Begrunnelse for vedtak

Godkjenning av detaljplan for utvidelse av Ørsta transformatorstasjon

Ørsta kommune i Møre og Romsdal fylke

Tiltakshaver	Statnett
Referanse	202521391-5
Dato	15.04.2026
Ansvarlig	Anne Johanne Kråkenes
Saksbehandler	Magnus Tandberg Holth

Figur 1 Arealbrukskart for oppgradering av Ørsta transformatorstasjon. Kilde: Statnett 11.08.2025.

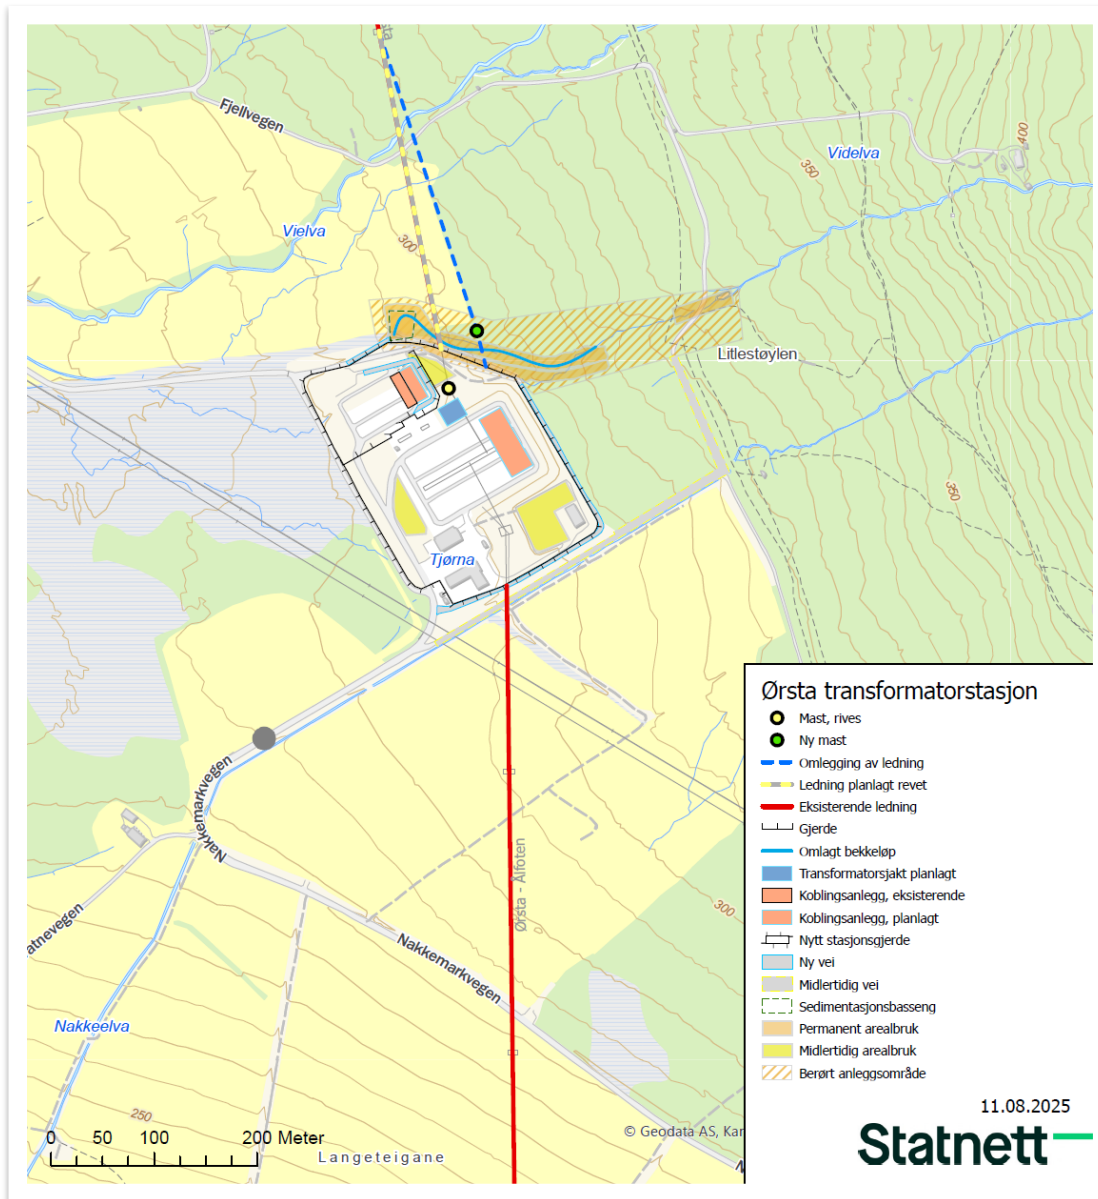
kulvert under en traktorvei. Rundt skredvollen vil det være områder som blir midlertidig berørt av anleggsarbeidene (se figur 1). Det skal ikke anlegges nye permanente eller midlertidige veier i forbindelse med arbeidene ved transformatorstasjonen.

Både permanent og midlertidig arealbruk er vist i detaljplankart. Godkjenningen gis under forutsetning av at midlertidige anleggsområder tilbakeføres til det opprinnelige etter bruk.

Figur 2: Arealbrukskart for bygging av kai ved Sæbø. Kilde: Statnett 19. februar 2025.

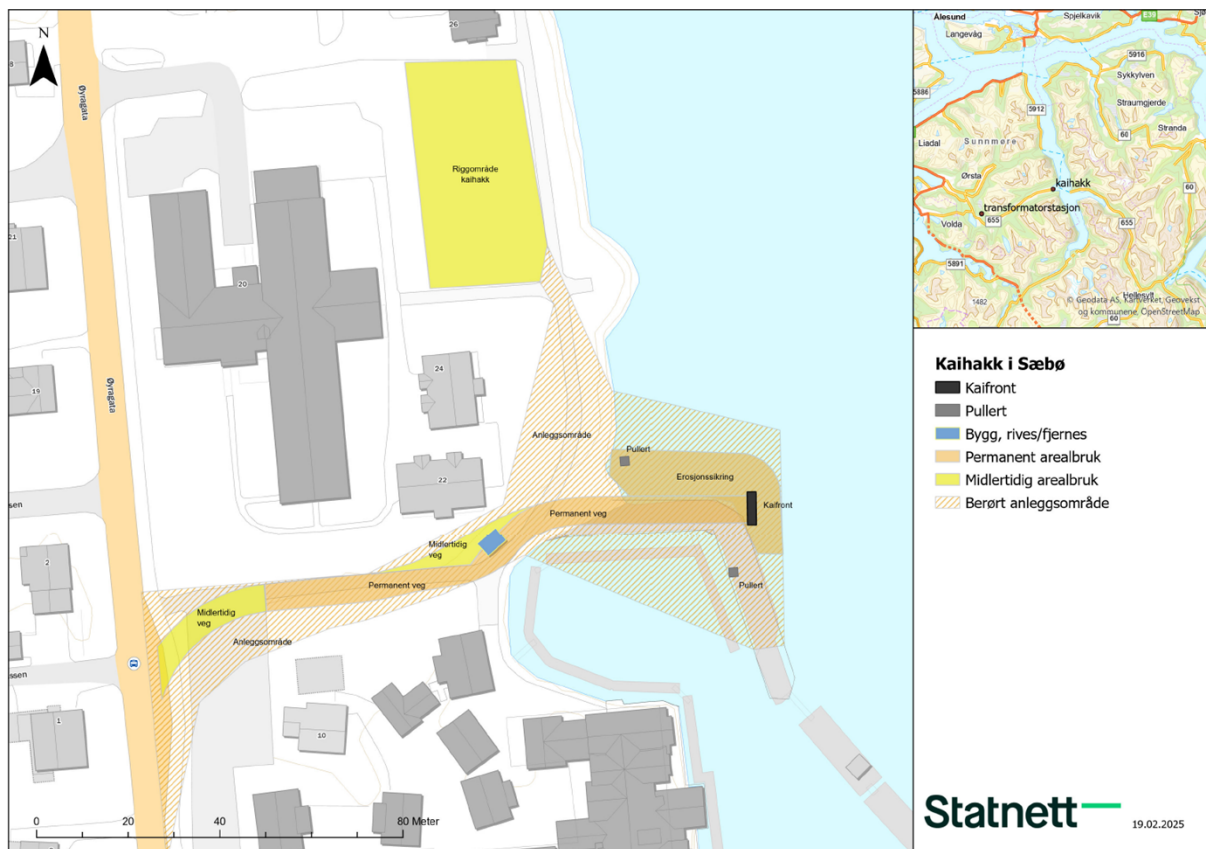
Detaljplanens kapittel 6.4.2 beskriver hvordan veien fra fylkesvei 655 til kaien skal opprustes. Opprustningen innebærer også at deler av veitraseen skal opprustes midlertidig (se figur 2). Den midlertidige delen av veien vil blant annet sikre slakere avkjøring fra fylkesveien og bedre kurvatur slik at transporten av transformatoren blir sikker. NVE forutsetter at de midlertidige arealene tydelig istandsettes tilbake til opprinnelig stand slik at de arealene ikke framstår som permanent vei. Den permanente veien skal ikke være bredere enn seks meter etter istandsetting, jamfør kapittel 3.2.1 over. Altså at de midlertidige delene blir tilbakeført til opprinnelig tilstand, til tross for at de ligger tett opptil den permanente veien.

Figur 3: Kartutsnitt som viser den planlagte skredvollen på nordsiden av Ørsta transformatorstasjon vist med oransje flate, mens omlagt bekkeløp er vist med blå heltrukket linje.. Kilde: Detaljplanen

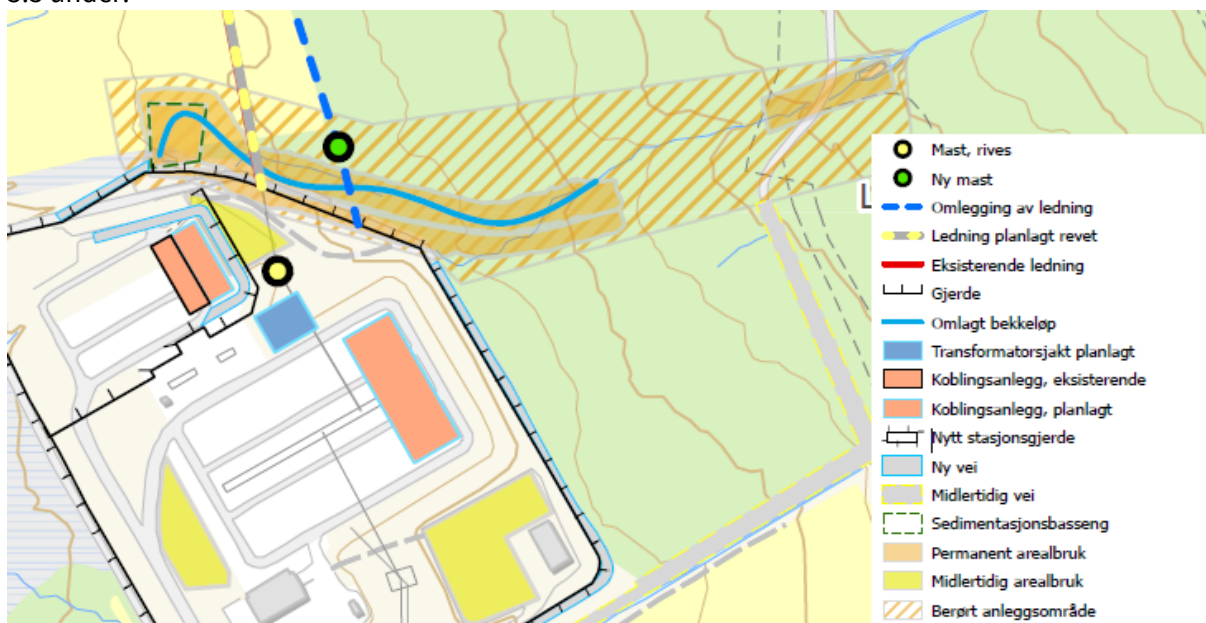
Detaljplanen beskriver at det skal etableres en skredvoll på nordsiden av transformatorstasjonen (se figur 3). Dette er nærmere omtalt i detaljplanens kapittel 6.2, og plan og snitt for skredvollen er vedlagt detaljplanen. I forbindelse med skredsikringstiltaket skal det åpnes et bekkeløp som i dag ligger i rør rett nord for stasjonen. Dette vurderes også som en del av sikringstiltaket, fordi åpningen av bekken vil gi bedre kontroll på erosjon. Bygging av skredvoll og etablering av nytt bekkeløp vil kreve maskinarbeid i bekken. Avbøtende tiltak for dette er omtalt og vurdert i kapittel 3.5 under.

Ørsta kommune har kommentert at det skisserte bekkeløpet og skredvollen synes stort, og at det ikke kommer klart frem om skissene er basert på de lokale forholdene. NVE konstaterer at sikringstiltakene er planlagt på bakgrunn av en geoteknisk og ingeniørgeologisk rapport som Sweco har utført for Statnett.

I detaljplanens kapittel 6.6.4 beskrives det at det skal etableres et midlertidig sedimentasjonsbasseng i nedre del av anleggsområdet ved skredvallen, og at vannkvaliteten skal overvåkes under anleggsperioden. Plassering av sedimentasjonsbassenget vises oppe til venstre i Figur 3. Statnett beskriver at det skal benyttes siltgardin og erosjonssikring i områder med løsmasser. Det er benyttet fagkyndig kompetanse i planleggingen. NVE vurderer dette som tilstrekkelig, og anser de nevnte vilkårene som ivaretatt.

NVE har ingen ytterligere innvendinger mot arbeidet med skredvollen, og vurderer det omtalte konsesjonsvilkåret som ivaretatt.
